Dodatek č. 1 SMLOUVY O DÍLO

„Budova P – Stavební úpravy vstupů“

Z m ě n o v ý l i s t

„Podepření schodiště“

OKAMŽITÁ SANACE HAVARIJNÍHO STAVU SCHODIŠTĚ POLIKLINIKY VSETÍN NEJPOZDĚJI DO DVOU LET NUTNO PROVĚST DIAGNOSTIKU VÝTUŽE SCHODIŠTĚ A DLE VÝSLEDKŮ AKTUALIZOVAT PODEPŘENÍ

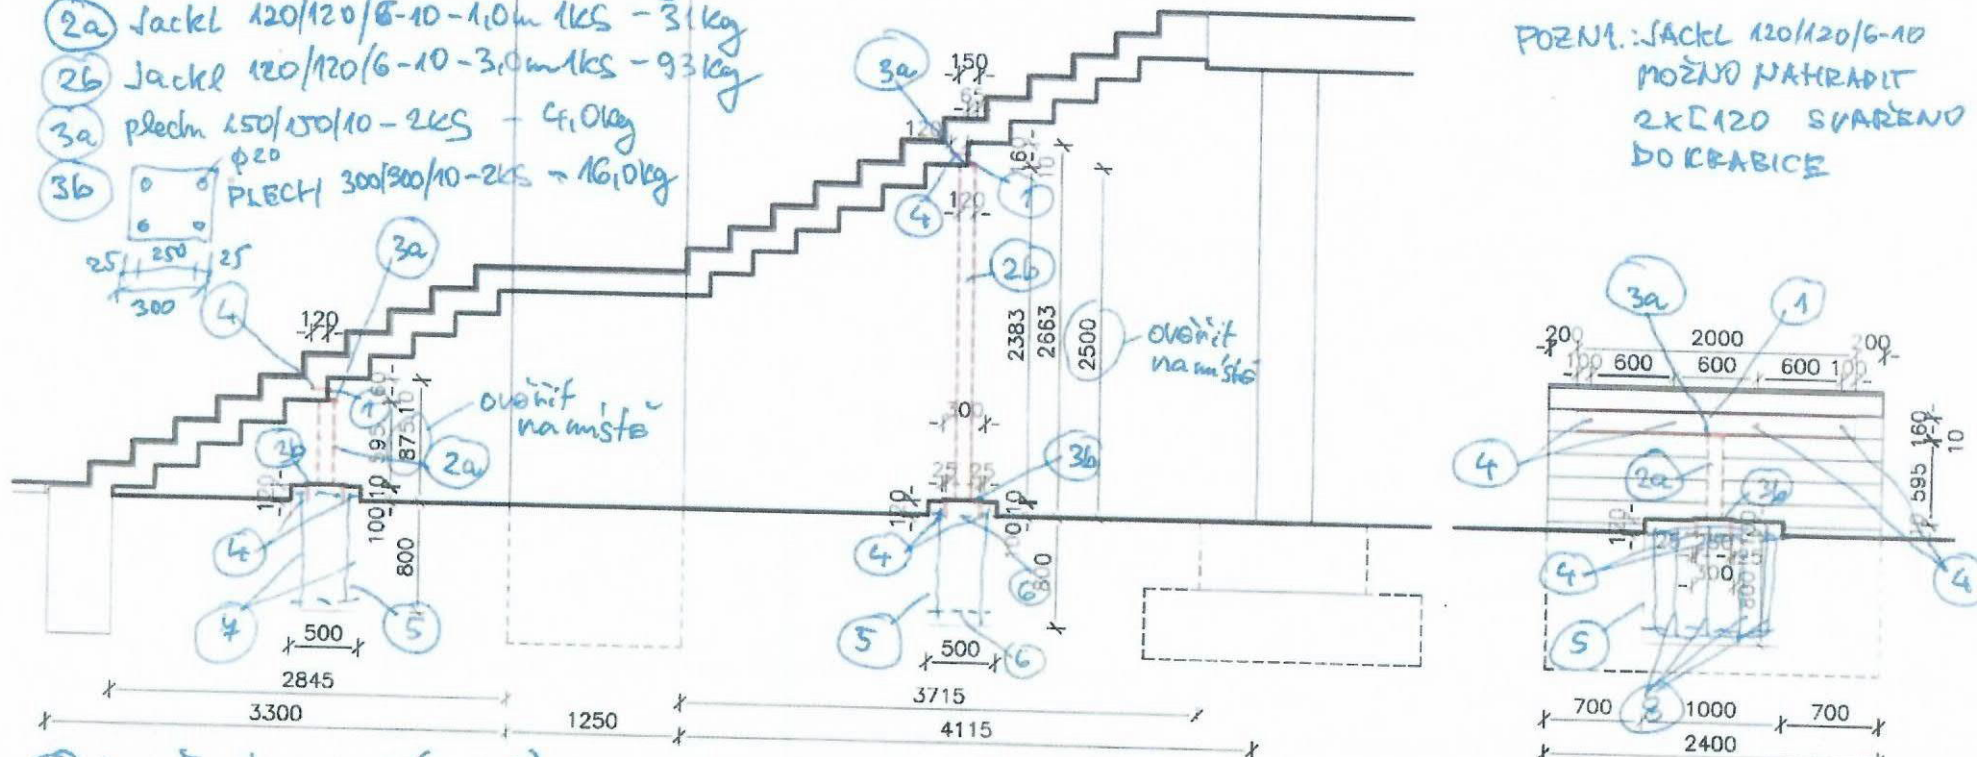
Při demontáži nášlapných vrstev hlavního schodiště vedoucího z 1.NP do 2.NP byl zjištěn znepokojivý technický stav nosné konstrukce, a proto byl přivolán statik k posouzení. Ten navrhl technické řešení pro podepření a zesílení této konstrukce, kterou zhotovitel ocenil přiloženým položkovým rozpočtem

- ① C160 S235 - 2,0m - 2KS - 46kg
- ②a Jackl 120/120/8-10 - 1,0m 1KS - 31kg
- ②b Jackl 120/120/6-10 - 3,0m 1KS - 93kg
- ③a plech 150/150/10 - 2KS - 41,0kg
- ③b PLECH 300/300/10 - 2KS - 16,0kg

SVARBY: PRVKY ①, ②a, ②b, ③a, ③b
SVAŘIT V PLNĚ SÍLE MATERIÁLU

POZN.: JACKL 120/120/6-10
MOŽNO NAHRADIT
2x C120 SVAŘENO
DO KRABICE

④ Lop. šroub horez (pozink) M16 - 150 + Matice M16 + podl. M16 - 16 KS - LEPIDLO HILTI HIT 150

⑤ Pevka 500/1000/900 - 2KS BETON C25/30 XA1

VÝTUŽ (KAZI SÍŤ) R8 OKA 150x150mm TABULE 0,4x0,9m - 4KS
